L. dz. DZP-761/24

Dotyczy: PN-77/24 postępowania w trybie przetargu nieograniczonego na **przebudowę i rozbudowę budynku Zakładu Patomorfologii Klinicznej wraz z zagospodarowaniem terenu i infrastrukturą techniczną w formule zaprojektuj i wybuduj.**

W związku z pytaniami dotyczącymi prowadzonego postępowania, Zamawiający, zgodnie z art. 135 ust. 2 ustawy z dnia 11 września 2019 r. Prawo zamówień publicznych (Dz. U. z 2024 r., poz. 1320., dalej Ustawa Pzp) udziela odpowiedzi:

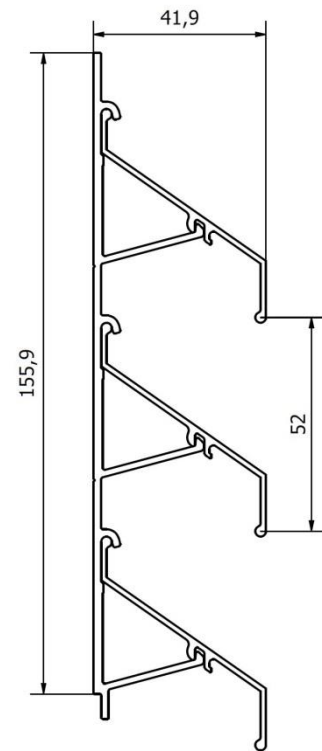
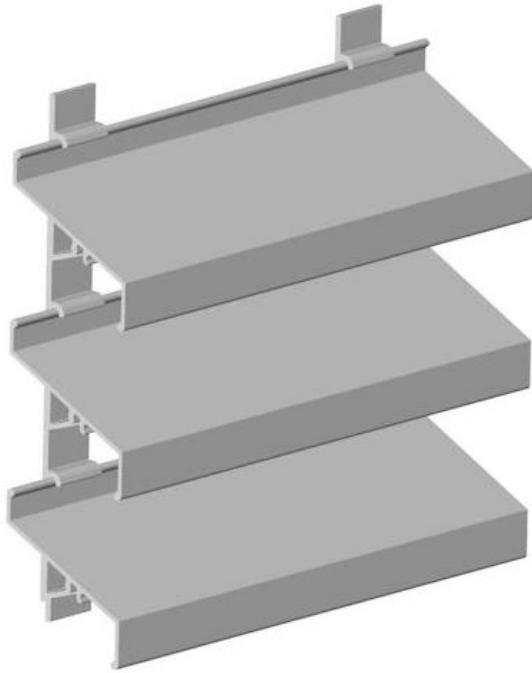
Prosimy o podanie parametrów żaluzji zewnętrznych okien w lukarnach.

Żaluzje zewnętrzne mają zapewniać dopływ powietrza do przestrzeni poddasza.

Należy zastosować żaluzje aluminiowe typu fasadowego w ramce aluminiowej dopasowanej do kształtu otworu okiennego w lukarnie.

Specyfikacja techniczna:

Rozstaw lameli: 52 mm

Przekrój wizualny: 71%

Powierzchnia czynna: 58%

– Lamele w kształcie litery Z

– Rozstaw lamel zapewnia znaczną przepuszczalność powietrza

- lamele powlekane na kolor jasno szary

Od wnętrza poddasza należy dodatkowo zastosować siatkę stalową powlekaną zabezpieczającą przed dostępem ptaków. Wielkość oczka: maks. 4 x 4 cm. Grubość siatki: 2mm
